APRECIÇÃO DE RISCO CONFORME NR-12 HAZARD RATING NUMBER (HRN)

BIRLA CARBON – CUBATÃO/SP

ÁREA: 52

Contratante:	Birla Carbon
Responsável/Representante:	Sr. Airton Gonçalves
Número da obra:	2399
Número do Relatório:	5556
Tipo de inspeção:	Apreciação de Risco conforme NR-12 (HRN)
Início da inspeção:	16/08/2022
Término da inspeção:	22/08/2022
Data do relatório:	16/09/2022

52-1221A

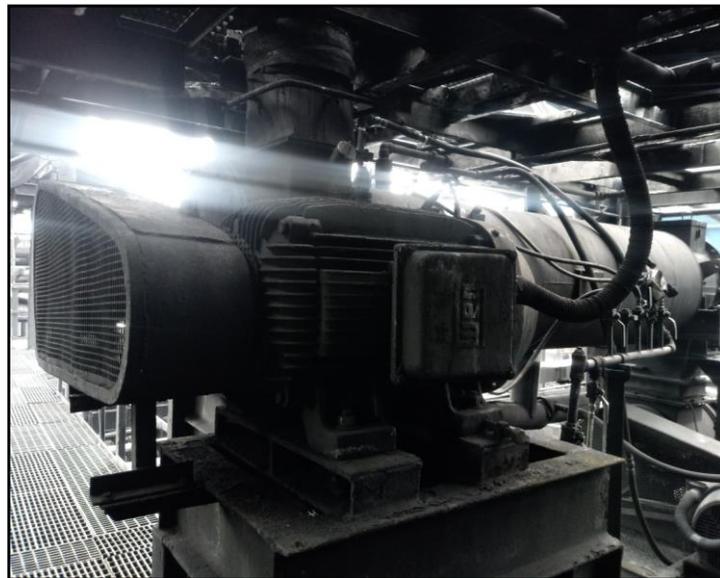
10+ até 50	Significante	Mais de 1000	Inaceitável	VALOR HRN (NPxPExGSxFE)	80	VALOR HRN (NPxPExGSxFE)	0,48
				RISCO HRN	ALTO	RISCO HRN	DESPREZÍVEL
Nº	DESCRIÇÃO	REQUISITO	DESCRIÇÃO DA NORMA	DESCRIÇÃO DA NÃO CONFORMIDADE	RECOMENDAÇÃO	FOTO DA NÃO CONFORMIDADE	CLASSIFICAÇÃO DE RISCO
1	12.10 - Riscos adicionais.	12.10.4	Devem ser adotadas medidas de proteção contra queimaduras causadas pelo contato da pele com superfícies aquecidas de máquinas e equipamentos, tais como a redução da temperatura superficial, isolamento com materiais apropriados e barreiras, sempre que a temperatura da superfície for maior do que o limiar de queimaduras do material do qual é constituída, para um determinado período de contato.	Foi evidenciado que a superfície aquecida de máquinas e equipamentos encontra-se sem a devida barreira, isolamento e sinalização.	Necessário realizar a proteção e sinalização da superfície quente a fim de atender o limiar de queimaduras do material construído.		SIGNIFICANTE

2	12.12 - Sinalização	12.12.1	As máquinas e equipamentos, bem como as instalações em que se encontram, devem possuir sinalização de segurança para advertir os trabalhadores e terceiros sobre os riscos a que estão expostos, as instruções de operação e manutenção e outras informações necessárias para garantir a integridade física e a saúde dos trabalhadores.	Foi evidenciado que o equipamento não possui sinalização de segurança sobre riscos.	Necessário instalar sinalização de segurança por placa ou etiqueta adesiva nas máquinas e equipamentos para advertir trabalhadores e terceiros sobre os riscos que estão expostos, afim de garantir a integridade física e saúde dos trabalhadores.		MUITO BAIXO
3	12.12 - Sinalização	12.12.1.1	A sinalização de segurança compreende a utilização de cores, símbolos, inscrições, sinais luminosos ou sonoros, entre outras formas de comunicação de mesma eficácia.	Foi evidenciado que a proteção da ventoinha do motor não possui pintura na cor amarela conforme NR-26/NBR 7195	Necessário pintar a proteção da ventoinha do motor na cor amarela, conforme NR-26 / NBR 7195.		MUITO BAIXO

4	12.12 - Sinalização	12.12.7 - d)	As máquinas e equipamentos fabricados a partir de 24 de dezembro de 2011 devem possuir em local visível as seguintes informações indelévels: a) razão social, CNPJ e endereço do fabricante ou importador; b) informação sobre tipo, modelo e capacidade; c) número de série ou identificação, e ano de fabricação; d) número de registro do fabricante/importador ou do profissional legalmente habilitado no Conselho Regional de Engenharia e Agronomia - CREA; e) peso da máquina ou equipamento.	Foi evidenciado que o equipamento não possui placa de informação completa.	Necessário realizar a instalação das informações indeláveis em local visível contendo todos os itens descritos nesse item.		BAIXO
5	12.2 - Arranjo físico e instalações.	12.2.3	As áreas de circulação e armazenamento de materiais e os espaços em torno de máquinas devem ser projetados, dimensionados e mantidos de forma que os trabalhadores e os transportadores de materiais, mecanizados e manuais, movimentem-se com segurança.	Foi evidenciado que o local encontra-se com muitos buracos no piso.	Necessário realizar a adequação do local, a fim de evitar riscos de tropeçamento, deslizamento ou escorregamento.		ALTO

VALOR HRN (NPxPExGSxFE)	80	VALOR HRN (NPxPExGSxFE)	0,48
				RISCO HRN	ALTO	RISCO HRN	DESPREZÍVEL
Nº	DESCRIÇÃO	REQUISITO	DESCRIÇÃO DA NORMA	DESCRIÇÃO DA NÃO CONFORMIDADE	RECOMENDAÇÃO	FOTO DA NÃO CONFORMIDADE	CLASSIFICAÇÃO DE RISCO
6	12.2 - Arranjo físico e instalações.	12.2.4	O piso do local de trabalho onde se instalam máquinas e equipamentos e das áreas de circulação devem ser resistentes às cargas a que estão sujeitos e não devem oferecer riscos de acidentes.	Foi evidenciado que o piso do local de trabalho não se encontra resistente às cargas que está sujeito, oferecendo riscos de acidentes.	Necessário realizar a adequação dos pisos do local de trabalho, a fim de deixá-los resistentes às cargas que estão sujeitos, e não ofereçam riscos de acidentes.		SIGNIFICANTE
7	12.5 - Sistemas de segurança.	12.5.1	As zonas de perigo das máquinas e equipamentos devem possuir sistemas de segurança, caracterizados por proteções fixas, proteções móveis e dispositivos de segurança interligados, que resguardem proteção à saúde e à integridade física dos trabalhadores.	Foi evidenciado que a proteção do acoplamento encontra-se inadequada, fazendo com que o equipamento esteja com partes rotativas expostas.	Necessário adequar a tela de proteção no acoplamento, utilizar espaçamento de tela conforme NBR NM ISO 13852, para que resguardem proteção à saúde e à integridade física dos trabalhadores.		ALTO

8	12.3 - Instalações e dispositivos elétricos	12.6.2	Devem ser aterradas, conforme as normas técnicas oficiais vigentes, as carcaças, invólucros, blindagens ou partes condutoras das máquinas e equipamentos que não façam parte dos circuitos elétricos, mas que possam ficar sob tensão.	Foi evidenciado que o equipamento está com o aterramento inadequado	Necessário realizar a correta adequação do sistema de aterramento conforme NR-10.		SIGNIFICANTE
9	12.6 - Dispositivos de parada de emergência	12.6.2	Os dispositivos de parada de emergência devem ser posicionados em locais de fácil acesso e visualização pelos operadores em seus postos de trabalho e por outras pessoas, e mantidos permanentemente desobstruídos.	Foi evidenciado que o sistema de parada de emergência não está localizado em pontos de fácil acesso.	As botoeiras de emergência devem ser posicionadas em locais de fácil acesso e visualização pelos operadores em seus postos de trabalho, assim como terceiros, e mantidos permanentemente desobstruídos.		SIGNIFICANTE

10	12.7 - Componentes pressurizados.	12.7.2	As mangueiras, tubulações e demais componentes pressurizados devem ser localizados ou protegidos de tal forma que uma situação de ruptura destes componentes e vazamentos de fluidos não possa ocasionar acidentes de trabalho.	Foi evidenciado que os componentes pressurizados não possuem proteção em caso de situações de ruptura.	Necessário adequar os componentes pressurizados a fim de evitar acidentes em caso de ruptura ou vazamentos.		SIGNIFICANTE
11	12.7 - Componentes pressurizados.	12.7.3	As mangueiras utilizadas nos sistemas pressurizados devem possuir indicação da pressão máxima de trabalho admissível especificada pelo fabricante.	Foi evidenciado que as mangueiras dos sistemas pressurizados não possuem PMTA.	Necessário realizar a substituição das mangueiras por outra em conformidade com as normas e dentro da PMTA do sistema.		MUITO BAIXO

RISCO HRN	ALTO	RISCO HRN	DESPREZÍVEL	
Nº	DESCRIÇÃO	REQUISITO	DESCRIÇÃO DA NORMA	DESCRIÇÃO DA NÃO CONFORMIDADE	RECOMENDAÇÃO	FOTO DA NÃO CONFORMIDADE	CLASSIFICAÇÃO DE RISCO	
12	Anexo III - Meios de acesso a máquinas e equipamentos.	Item 1.4	Nas máquinas e equipamentos, os meios de acesso devem ser localizados e instalados de modo a prevenir riscos de acidente e facilitar o seu acesso e utilização pelos trabalhadores.	Foi evidenciado vãos irregulares no piso, propiciando acidentes.	Necessário adequar os meios de acesso das máquinas e equipamentos, erradicando todos os vãos irregulares.		SIGNIFICANTE	
13	Anexo III - Meios de acesso a máquinas e equipamentos.	Item 7 - a), b), c), d), e)	Os meios de acesso das máquinas e equipamentos devem possuir sistema de proteção contra quedas com as seguintes características: a) ser dimensionados, construídos e fixados de modo seguro e resistente, de forma a suportar os esforços solicitantes; c) possuir travessão superior instalado de 1,10 m (um metro e dez centímetros) a 1,20 m (um metro e vinte centímetros) de altura em relação ao piso ao longo de toda a extensão, em ambos os lados; d) o travessão superior não deve possuir superfície plana, a fim de evitar a	Foi evidenciado que o sistema de proteção contra quedas não encontra-se conforme com os requisitos mínimos citados nesta presente norma.	Necessário realizar a instalação de uma proteção contra quedas de acordo com as alíneas desta norma, proporcionando segurança aos trabalhadores.		BAIXO

14	Anexo III - Meios de acesso a máquinas e equipamentos.	Item 8	Havendo risco de queda de objetos e materiais, o vão entre o rodapé e o travessão superior do guarda corpo deve receber proteção fixa, integral e resistente.	Foi evidenciado que não há tela fixa instalada no vão entre o rodapé e o travessão superior do guarda corpo.	Necessário instalar tela de proteção no vão entre rodapé e o travessão superior do guarda corpo, afim de evitar queda de objetos e materiais.		BAIXO

52-1221B

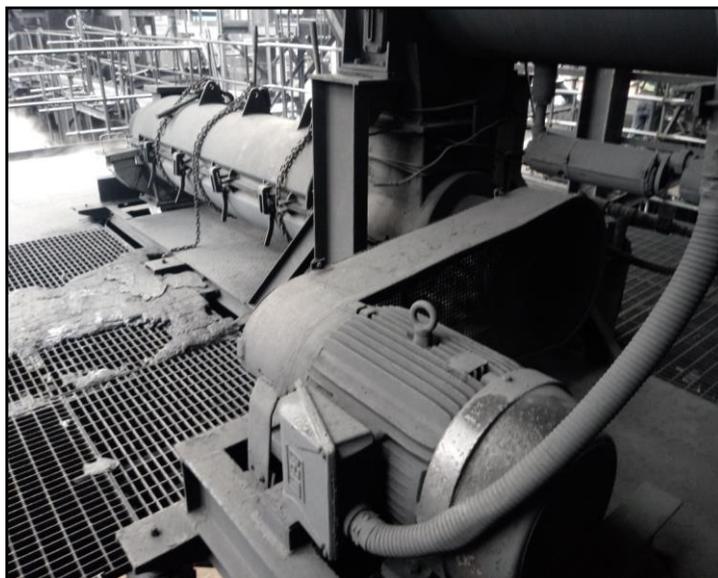
10+ até 50	Significante	Mais de 1000	Inaceitável	VALOR HRN (NPxPExGSxFE)	80	VALOR HRN (NPxPExGSxFE)	0,48
				RISCO HRN	ALTO	RISCO HRN	DESPREZÍVEL
Nº	DESCRIÇÃO	REQUISITO	DESCRIÇÃO DA NORMA	DESCRIÇÃO DA NÃO CONFORMIDADE	RECOMENDAÇÃO	FOTO DA NÃO CONFORMIDADE	CLASSIFICAÇÃO DE RISCO
1	12.10 - Riscos adicionais.	12.10.4	Devem ser adotadas medidas de proteção contra queimaduras causadas pelo contato da pele com superfícies aquecidas de máquinas e equipamentos, tais como a redução da temperatura superficial, isolamento com materiais apropriados e barreiras, sempre que a temperatura da superfície for maior do que o limiar de queimaduras do material do qual é constituída, para um determinado período de contato.	Foi evidenciado que a superfície aquecida de máquinas e equipamentos encontra-se sem a devida barreira, isolamento e sinalização.	Necessário realizar a proteção e sinalização da superfície quente a fim de atender o limiar de queimaduras do material construído.		SIGNIFICANTE

2	12.12 - Sinalização	12.12.1	As máquinas e equipamentos, bem como as instalações em que se encontram, devem possuir sinalização de segurança para advertir os trabalhadores e terceiros sobre os riscos a que estão expostos, as instruções de operação e manutenção e outras informações necessárias para garantir a integridade física e a saúde dos trabalhadores.	Foi evidenciado que o equipamento não possui sinalização de segurança sobre riscos.	Necessário instalar sinalização de segurança por placa ou etiqueta adesiva nas máquinas e equipamentos para advertir trabalhadores e terceiros sobre os riscos que estão expostos, afim de garantir a integridade física e saúde dos trabalhadores.		MUITO BAIXO
3	12.12 - Sinalização	12.12.1.1	A sinalização de segurança compreende a utilização de cores, símbolos, inscrições, sinais luminosos ou sonoros, entre outras formas de comunicação de mesma eficácia.	Foi evidenciado que a proteção da ventoinha do motor não possui pintura na cor amarela conforme NR-26/NBR 7195	Necessário pintar a proteção da ventoinha do motor na cor amarela, conforme NR-26 / NBR 7195.		MUITO BAIXO

4	12.12 - Sinalização	12.12.7 - d)	As máquinas e equipamentos fabricados a partir de 24 de dezembro de 2011 devem possuir em local visível as seguintes informações indelévels: a) razão social, CNPJ e endereço do fabricante ou importador; b) informação sobre tipo, modelo e capacidade; c) número de série ou identificação, e ano de fabricação; d) número de registro do fabricante/importador ou do profissional legalmente habilitado no Conselho Regional de Engenharia e Agronomia - CREA; e) peso da máquina ou equipamento.	Foi evidenciado que o equipamento não possui placa de informação completa.	Necessário realizar a instalação das informações indeláveis em local visível contendo todos os itens descritos nesse item.		BAIXO
5	12.2 - Arranjo físico e instalações.	12.2.3	As áreas de circulação e armazenamento de materiais e os espaços em torno de máquinas devem ser projetados, dimensionados e mantidos de forma que os trabalhadores e os transportadores de materiais, mecanizados e manuais, movimentem-se com segurança.	Foi evidenciado ausência de sinalização nos desníveis.	Necessário pintar sinalização nas cores preto e amarelo (padrão zebrado) em toda a extensão do desnível afim de evitar acidentes.		ALTO

10+ até 50	Significante	Mais de 1000	Inaceitável	VALOR HRN (NPxPExGSxFE)	80	VALOR HRN (NPxPExGSxFE)	0,48
				RISCO HRN	ALTO	RISCO HRN	DESPREZÍVEL
Nº	DESCRIÇÃO	REQUISITO	DESCRIÇÃO DA NORMA	DESCRIÇÃO DA NÃO CONFORMIDADE	RECOMENDAÇÃO	FOTO DA NÃO CONFORMIDADE	CLASSIFICAÇÃO DE RISCO
6	12.2 - Arranjo físico e instalações.	12.2.4	O piso do local de trabalho onde se instalam máquinas e equipamentos e das áreas de circulação devem ser resistentes às cargas a que estão sujeitos e não devem oferecer riscos de acidentes.	Foi evidenciado que o piso do local de trabalho não se encontra resistente às cargas que está sujeito, oferecendo riscos de acidentes.	Necessário realizar a adequação dos pisos do local de trabalho, a fim de deixá-los resistentes às cargas que estão sujeitos, e não ofereçam riscos de acidentes.		SIGNIFICANTE
7	12.5 - Sistemas de segurança.	12.5.1	As zonas de perigo das máquinas e equipamentos devem possuir sistemas de segurança, caracterizados por proteções fixas, proteções móveis e dispositivos de segurança interligados, que resguardem proteção à saúde e à integridade física dos trabalhadores.	Foi evidenciado que a proteção do acoplamento encontra-se inadequada, fazendo com que o equipamento esteja com partes rotativas expostas.	Necessário adequar a tela de proteção no acoplamento, utilizar espaçamento de tela conforme NBR NM ISO 13852, para que resguardem proteção à saúde e à integridade física dos trabalhadores.		ALTO

8	12.3 - Instalações e dispositivos elétricos	12.6.2	Devem ser aterradas, conforme as normas técnicas oficiais vigentes, as carcaças, invólucros, blindagens ou partes condutoras das máquinas e equipamentos que não façam parte dos circuitos elétricos, mas que possam ficar sob tensão.	Foi evidenciado que o equipamento está com o aterramento inadequado	Necessário realizar a correta adequação do sistema de aterramento conforme NR-10.		SIGNIFICANTE
9	12.6 - Dispositivos de parada de emergência	12.6.2	Os dispositivos de parada de emergência devem ser posicionados em locais de fácil acesso e visualização pelos operadores em seus postos de trabalho e por outras pessoas, e mantidos permanentemente desobstruídos.	Foi evidenciado que o sistema de parada de emergência não está localizado em pontos de fácil acesso.	As botoeiras de emergência devem ser posicionadas em locais de fácil acesso e visualização pelos operadores em seus postos de trabalho, assim como terceiros, e mantidos permanentemente desobstruídos.		SIGNIFICANTE

10	12.7 - Componentes pressurizados.	12.7.2	As mangueiras, tubulações e demais componentes pressurizados devem ser localizados ou protegidos de tal forma que uma situação de ruptura destes componentes e vazamentos de fluidos não possa ocasionar acidentes de trabalho.	Foi evidenciado que os componentes pressurizados não possuem proteção em caso de situações de ruptura.	Necessário adequar os componentes pressurizados a fim de evitar acidentes em caso de ruptura ou vazamentos.		SIGNIFICANTE
11	12.7 - Componentes pressurizados.	12.7.3	As mangueiras utilizadas nos sistemas pressurizados devem possuir indicação da pressão máxima de trabalho admissível especificada pelo fabricante.	Foi evidenciado que as mangueiras dos sistemas pressurizados não possuem PMTA.	Necessário realizar a substituição das mangueiras por outra em conformidade com as normas e dentro da PMTA do sistema.		MUITO BAIXO

RISCO HRN	ALTO	RISCO HRN	DESPREZÍVEL
Nº	DESCRIÇÃO	REQUISITO	DESCRIÇÃO DA NORMA	DESCRIÇÃO DA NÃO CONFORMIDADE	RECOMENDAÇÃO	FOTO DA NÃO CONFORMIDADE	CLASSIFICAÇÃO DE RISCO
12	Anexo III - Meios de acesso a máquinas e equipamentos.	Item 7 - d), e)	Os meios de acesso das máquinas e equipamentos devem possuir sistema de proteção contra quedas com as seguintes características: d) o travessão superior não deve possuir superfície plana, a fim de evitar a colocação de objetos; e e) possuir rodapé de, no mínimo, 0,20 m (vinte centímetros) de altura e travessão intermediário a 0,70 m (setenta centímetros) de altura em relação ao piso, localizado entre o rodapé e o travessão superior.	Foi evidenciado que o sistema de proteção contra quedas não encontra-se conforme os requisitos mínimos citados nesta presente norma.	Necessário adequar os meios de acesso das máquinas e equipamentos para que os mesmos possuam sistema de proteção contra quedas de acordo com as alíneas desta norma.		SIGNIFICANTE

13	Anexo III - Meios de acesso a máquinas e equipamentos.	Item 8	Havendo risco de queda de objetos e materiais, o vão entre o rodapé e o travessão superior do guarda corpo deve receber proteção fixa, integral e resistente.	Foi evidenciado que não há tela fixa instalada no vão entre o rodapé e o travessão superior do guarda corpo.	Necessário instalar tela de proteção no vão entre rodapé e o travessão superior do guarda corpo, a fim de evitar queda de objetos e materiais.		BAIXO

52-1222A

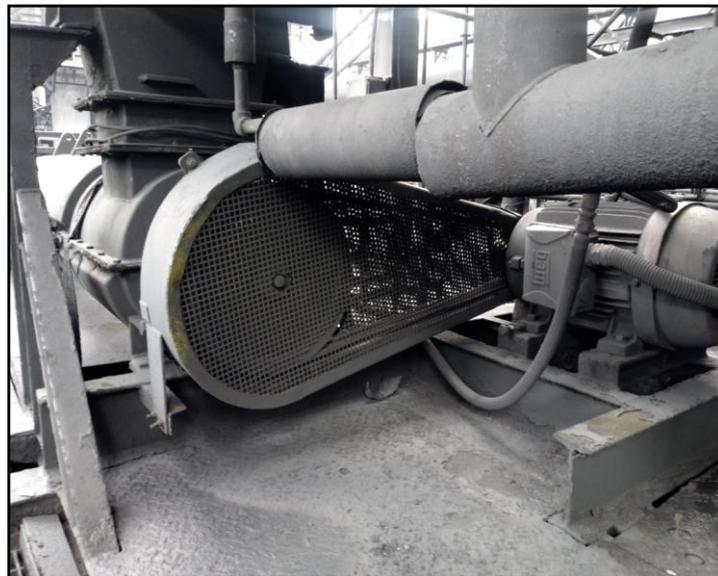
10+ até 50	Significante	Mais de 1000	Inaceitável		FREQUÊNCIA DE EXPOSIÇÃO (FE)	4	FREQUÊNCIA DE EXPOSIÇÃO (FE)	4
					VALOR HRN (NPxPExGSxFE)	80	VALOR HRN (NPxPExGSxFE)	0,48
					RISCO HRN	ALTO	RISCO HRN	DESPREZÍVEL
Nº	DESCRIÇÃO	REQUISITO	DESCRIÇÃO DA NORMA	DESCRIÇÃO DA NÃO CONFORMIDADE	RECOMENDAÇÃO	FOTO DA NÃO CONFORMIDADE	CLASSIFICAÇÃO DE RISCO	
1	12.10 - Riscos adicionais.	12.10.4	Devem ser adotadas medidas de proteção contra queimaduras causadas pelo contato da pele com superfícies aquecidas de máquinas e equipamentos, tais como a redução da temperatura superficial, isolamento com materiais apropriados e barreiras, sempre que a temperatura da superfície for maior do que o limiar de queimaduras do material do qual é constituída, para um determinado período de contato.	Foi evidenciado que a superfície aquecidas de máquinas e equipamentos encontra-se sem a devida barreira, isolamento e sinalização.	Necessário realizar a proteção e sinalização da superfície quente a fim de atender o limiar de queimaduras do material construído.		SIGNIFICANTE

2	12.12 - Sinalização	12.12.1	As máquinas e equipamentos, bem como as instalações em que se encontram, devem possuir sinalização de segurança para advertir os trabalhadores e terceiros sobre os riscos a que estão expostos, as instruções de operação e manutenção e outras informações necessárias para garantir a integridade física e a saúde dos trabalhadores.	Foi evidenciado que o equipamento não possui sinalização de segurança sobre riscos.	Necessário instalar sinalização de segurança por placa ou etiqueta adesiva nas máquinas e equipamentos para advertir trabalhadores e terceiros sobre os riscos que estão expostos, afim de garantir a integridade física e saúde dos trabalhadores.		MUITO BAIXO	
3	12.12 - Sinalização	12.12.1.1	A sinalização de segurança compreende a utilização de cores, símbolos, inscrições, sinais luminosos ou sonoros, entre outras formas de comunicação de mesma eficácia.	Foi evidenciado que a proteção da ventoinha do motor não possui pintura na cor amarela conforme NR-26/NBR 7195	Necessário pintar a proteção da ventoinha do motor na cor amarela, conforme NBR-26 / NBR 7195.		MUITO BAIXO

4	12.12 - Sinalização	12.12.7 - d)	As máquinas e equipamentos fabricados a partir de 24 de dezembro de 2011 devem possuir em local visível as seguintes informações indelévels: a) razão social, CNPJ e endereço do fabricante ou importador; b) informação sobre tipo, modelo e capacidade; c) número de série ou identificação, e ano de fabricação; d) número de registro do fabricante/importador ou do profissional legalmente habilitado no Conselho Regional de Engenharia e Agronomia - CREA; e) peso da máquina ou equipamento.	Foi evidenciado que o equipamento não possui placa de informação completa.	Necessário realizar a instalação das informações indeláveis em local visível contendo todos os itens descritos nesse item.		BAIXO	
5	12.5 - Sistemas de segurança.	12.5.1	As zonas de perigo das máquinas e equipamentos devem possuir sistemas de segurança, caracterizados por proteções fixas, proteções móveis e dispositivos de segurança interligados, que resguardem proteção à saúde e à integridade física dos trabalhadores.	Foi evidenciado que a proteção do acoplamento encontra-se inadequada, fazendo com que o equipamento esteja com partes rotativas expostas.	Necessário adequar a tela de proteção no acoplamento, utilizar espaçamento de tela conforme NBR NM ISO 13852, para que resguardem proteção à saúde e à integridade física dos trabalhadores.		ALTO

10+ até 50	Significante	Mais de 1000	Inaceitável	VALOR HRN (NPxPExGSxFE)	80	VALOR HRN (NPxPExGSxFE)	0,48
				RISCO HRN	ALTO	RISCO HRN	DESPREZÍVEL
Nº	DESCRIÇÃO	REQUISITO	DESCRIÇÃO DA NORMA	DESCRIÇÃO DA NÃO CONFORMIDADE	RECOMENDAÇÃO	FOTO DA NÃO CONFORMIDADE	CLASSIFICAÇÃO DE RISCO
6	12.3 - Instalações e dispositivos elétricos	12.6.2	Devem ser aterradas, conforme as normas técnicas oficiais vigentes, as carcaças, invólucros, blindagens ou partes condutoras das máquinas e equipamentos que não façam parte dos circuitos elétricos, mas que possam ficar sob tensão.	Foi evidenciado que o equipamento está com o aterramento inadequado	Necessário realizar a correta adequação do sistema de aterramento conforme NR-10.		SIGNIFICANTE
7	12.6 - Dispositivos de parada de emergência	12.6.2	Os dispositivos de parada de emergência devem ser posicionados em locais de fácil acesso e visualização pelos operadores em seus postos de trabalho e por outras pessoas, e mantidos permanentemente desobstruídos.	Foi evidenciado que o sistema de parada de emergência não está localizado em pontos de fácil acesso.	As botoeiras de emergência devem ser posicionadas em locais de fácil acesso e visualização pelos operadores em seus postos de trabalho, assim como terceiros, e mantidos permanentemente desobstruídos.		SIGNIFICANTE

8	12.7 - Componentes pressurizados.	12.7.2	As mangueiras, tubulações e demais componentes pressurizados devem ser localizados ou protegidos de tal forma que uma situação de ruptura destes componentes e vazamentos de fluidos não possa ocasionar acidentes de trabalho.	Foi evidenciado que os componentes pressurizados não possuem proteção em caso de situações de ruptura.	Necessário adequar os componentes pressurizados a fim de evitar acidentes em caso de ruptura ou vazamentos.		SIGNIFICANTE
9	12.7 - Componentes pressurizados.	12.7.3	As mangueiras utilizadas nos sistemas pressurizados devem possuir indicação da pressão máxima de trabalho admissível especificada pelo fabricante.	Foi evidenciado que as mangueiras dos sistemas pressurizados não possuem PMTA.	Necessário realizar a substituição das mangueiras por outra em conformidade com as normas e dentro da PMTA do sistema.		MUITO BAIXO

52-1320

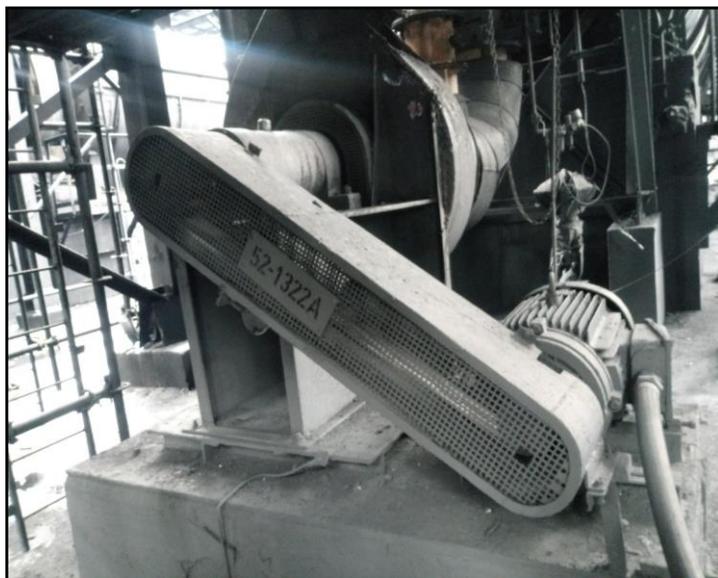
10	Anexo III - Meios de acesso a máquinas e equipamentos.	Item 7 - d), e)	Os meios de acesso das máquinas e equipamentos devem possuir sistema de proteção contra quedas com as seguintes características: d) o travessão superior não deve possuir superfície plana, a fim de evitar a colocação de objetos; e e) possuir rodapé de, no mínimo, 0,20 m (vinte centímetros) de altura e travessão intermediário a 0,70 m (setenta centímetros) de altura em relação ao piso, localizado entre o rodapé e o travessão superior.	Foi evidenciado que o sistema de proteção contra quedas não encontra-se conforme os requisitos mínimos citados nesta presente norma.	Necessário adequar os meios de acesso das máquinas e equipamentos para que os mesmos possuam sistema de proteção contra quedas de acordo com as alíneas desta norma.		SIGNIFICANTE
11	Anexo III - Meios de acesso a máquinas e equipamentos.	Item 8	Havendo risco de queda de objetos e materiais, o vão entre o rodapé e o travessão superior do guarda corpo deve receber proteção fixa, integral e resistente.	Foi evidenciado que não há tela fixa instalada no vão entre o rodapé e o travessão superior do guarda corpo.	Necessário instalar tela de proteção no vão entre rodapé e o travessão superior do guarda corpo, a fim de evitar queda de objetos e materiais.		BAIXO

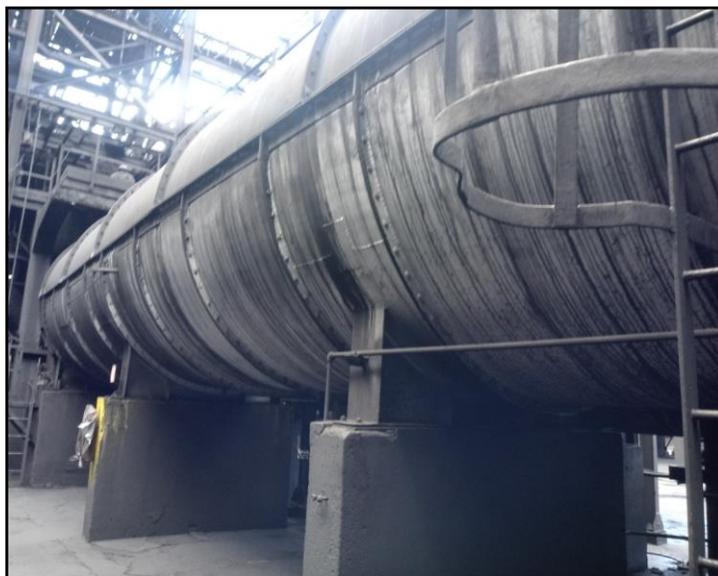
10	Anexo III - Meios de acesso a máquinas e equipamentos.	Item 7 - d), e)	Os meios de acesso das máquinas e equipamentos devem possuir sistema de proteção contra quedas com as seguintes características: d) o travessão superior não deve possuir superfície plana, a fim de evitar a colocação de objetos; e e) possuir rodapé de, no mínimo, 0,20 m (vinte centímetros) de altura e travessão intermediário a 0,70 m (setenta centímetros) de altura em relação ao piso, localizado entre o rodapé e o travessão superior.	Foi evidenciado que o sistema de proteção contra quedas não encontra-se conforme os requisitos mínimos citados nesta presente norma.	Necessário adequar os meios de acesso das máquinas e equipamentos para que os mesmos possuam sistema de proteção contra quedas de acordo com as alíneas desta norma.		SIGNIFICANTE
11	Anexo III - Meios de acesso a máquinas e equipamentos.	Item 8	Havendo risco de queda de objetos e materiais, o vão entre o rodapé e o travessão superior do guarda corpo deve receber proteção fixa, integral e resistente.	Foi evidenciado que não há tela fixa instalada no vão entre o rodapé e o travessão superior do guarda corpo.	Necessário instalar tela de proteção no vão entre rodapé e o travessão superior do guarda corpo, afim de evitar queda de objetos e materiais.		BAIXO

52-2131

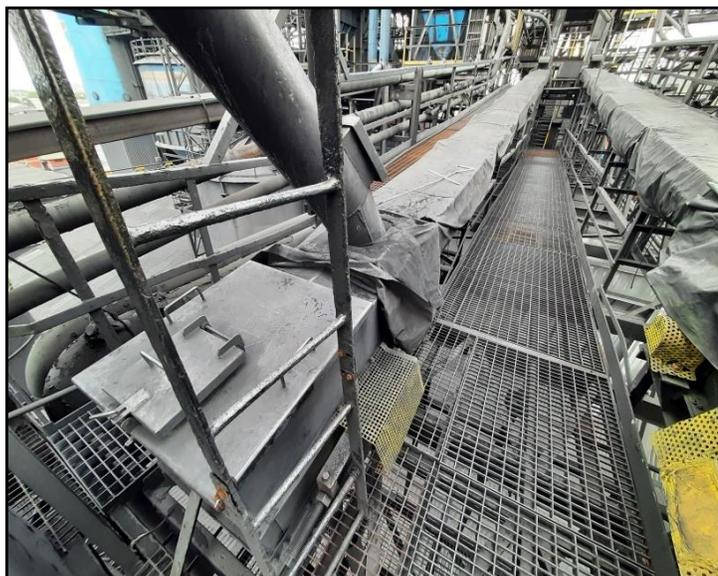
9	Anexo III - Meios de acesso a máquinas e equipamentos.	Item 7 - d), e)	Os meios de acesso das máquinas e equipamentos devem possuir sistema de proteção contra quedas com as seguintes características: d) o travessão superior não deve possuir superfície plana, a fim de evitar a colocação de objetos; e e) possuir rodapé de, no mínimo, 0,20 m (vinte centímetros) de altura e travessão intermediário a 0,70 m (setenta centímetros) de altura em relação ao piso, localizado entre o rodapé e o travessão superior.	Foi evidenciado que o sistema de proteção contra quedas não encontra-se conforme os requisitos mínimos citados nesta presente norma.	Necessário adequar os meios de acesso das máquinas e equipamentos para que os mesmos possuam sistema de proteção contra quedas de acordo com as alíneas desta norma.		SIGNIFICANTE
10	Anexo III - Meios de acesso a máquinas e equipamentos.	Item 8	Havendo risco de queda de objetos e materiais, o vão entre o rodapé e o travessão superior do guarda corpo deve receber proteção fixa, integral e resistente.	Foi evidenciado que não há tela fixa instalada no vão entre o rodapé e o travessão superior do guarda corpo.	Necessário instalar tela de proteção no vão entre rodapé e o travessão superior do guarda corpo, a fim de evitar queda de objetos e materiais.		BAIXO
